AUTORIDAD NACIONAL DE LICENCIAS AMBIENTALES
- ANLA -

(0889)
17 AGO 2016

"POR LA CUAL SE OTORGA UNA LICENCIA AMBIENTAL Y SE TOMAN OTRAS DETERMINACIONES"

Figura 2-1 Área de Influencia Directa al inicio del sector 8

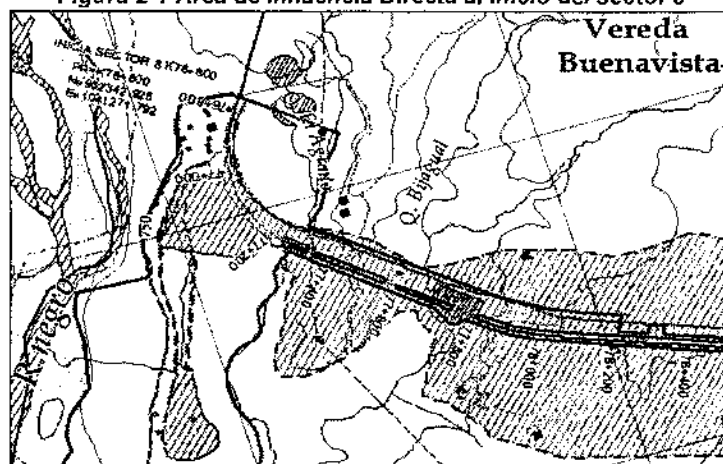
Respuesta: Atendiendo la argumentación y el requerimiento de la Autoridad Ambiental se ajustó el área de influencia directa (AID), en el sentido de incluir el tramo inicial de la segunda calzada y la conexión entre las zonas 6 y 7, tal y como se muestra en la siguiente figura y en el plano AMB-356-PL-02 del

Anexo 1. Cartografía temática. Adicionalmente se aclara que el uso de vías industriales descritas hace parte de las plataformas de trabajo identificadas en la zona de estudio y requeridas para el proyecto.

Figura 7. Área de Influencia Directa físico-biótica del proyecto inicial (izquierda) y Área de Influencia Directa físico-biótica del proyecto ajustada (derecha)

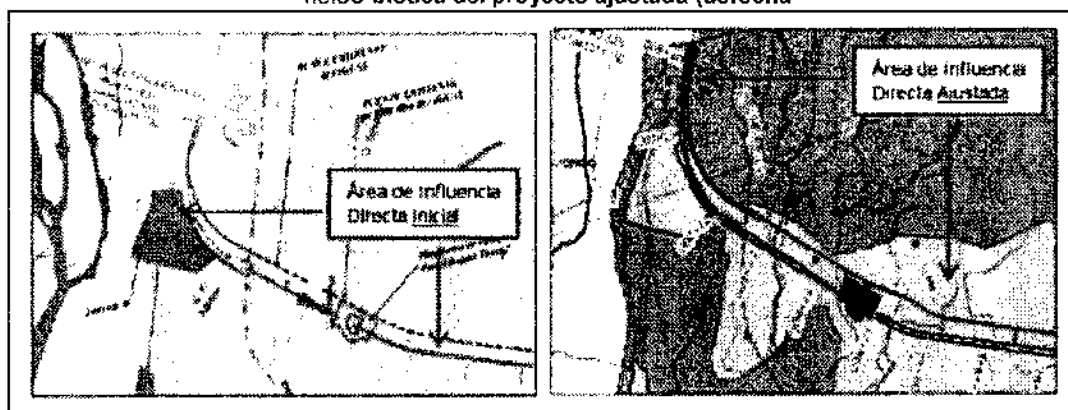
La siguiente Figura muestra el comparativo del AID inicial al inicio del proyecto (izquierda) y AID ajustada al inicio del proyecto (derecha) donde se evidencia el ajuste realizado.

Figura 35. Localización de las unidades geomorfológicas UGMB1, UGMD1 y UGMC1 en relación con la delimitación del AID

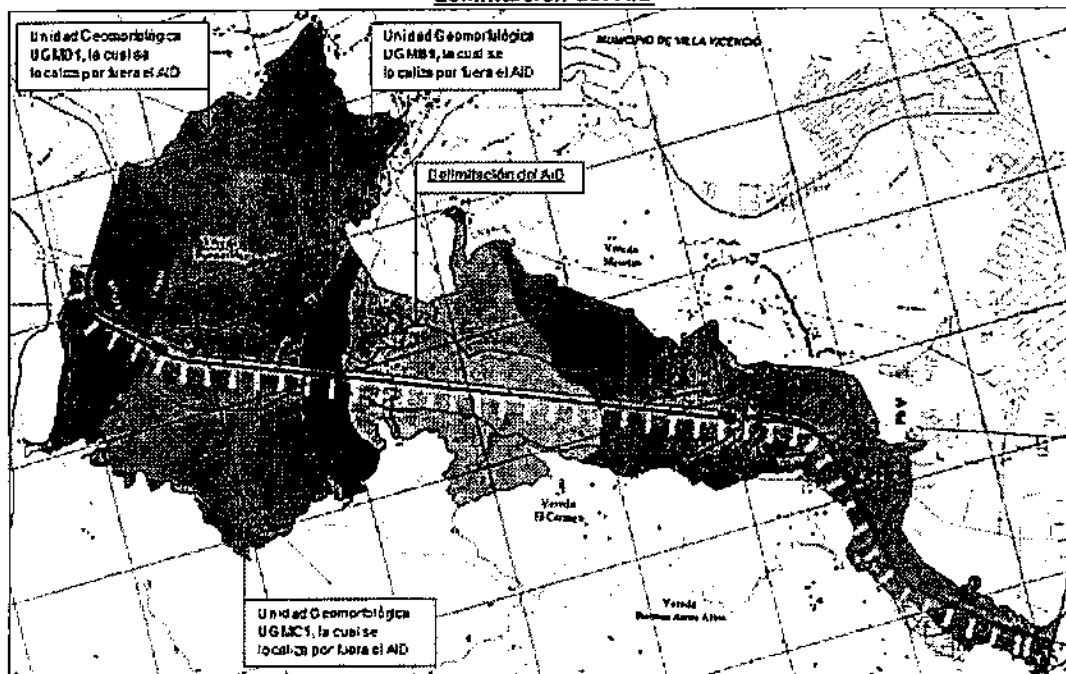
En cuanto a la sensibilidad geomorfológica (Tabla 3.3 del EIA), se le asigna una calificación a las unidades UGMB1 (sensibilidad asignada Alta), UGMD1 (sensibilidad asignada Alta) y UGMC1 (sensibilidad asignada Media), unidades que si bien es cierto hacen parte del AII, no están representadas en el AID y al ser calificadas sub valoran la sensibilidad del medio y por ende sub valoran la zonificación ambiental. En la siguiente Figura se muestra la localización de las mencionadas unidades (UGMB1, UGMD1 y UGMC1) en relación con el AID.

Figura 36. Localización de cuerpos de agua superficiales identificados en el AID (sobre la montaña)

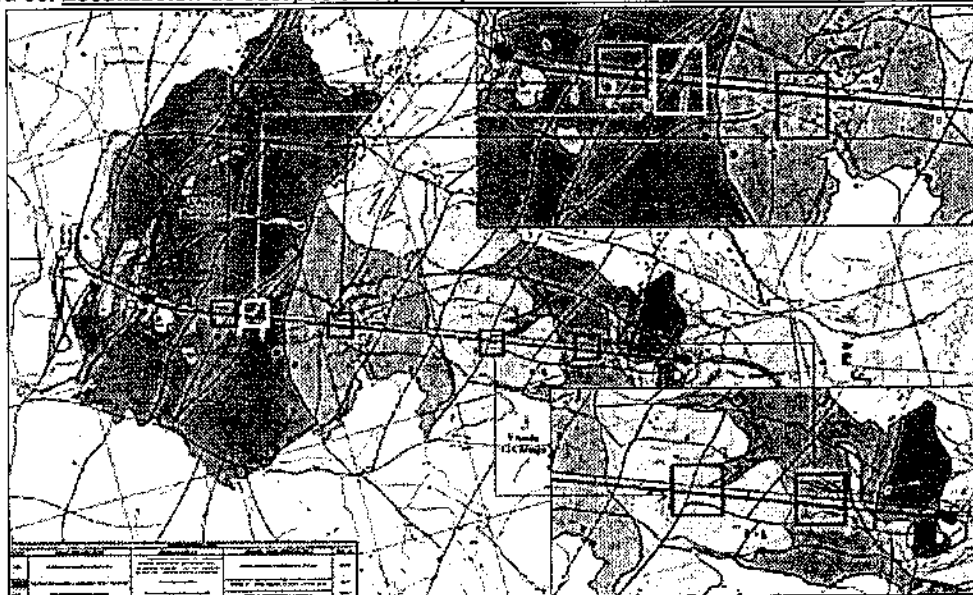
El grado de sensibilidad ambiental establecido para todos los cuerpos de agua superficiales (corrientes interceptadas y las corrientes que se ubican sobre la zona montañosa las cuáles serán interceptadas por el túnel), identificados en el AID debe ser Muy Alta sensibilidad. En la Figura siguiente se evidencia que la Quebrada Buenavista en su paso sobre la zona montañosa en el punto de cruce con el trazado del túnel está asociada al sistema de fallas (Falla Buenavista 3), situación que eleva la sensibilidad de la zona (ver recuadro amarillo de la Figura).
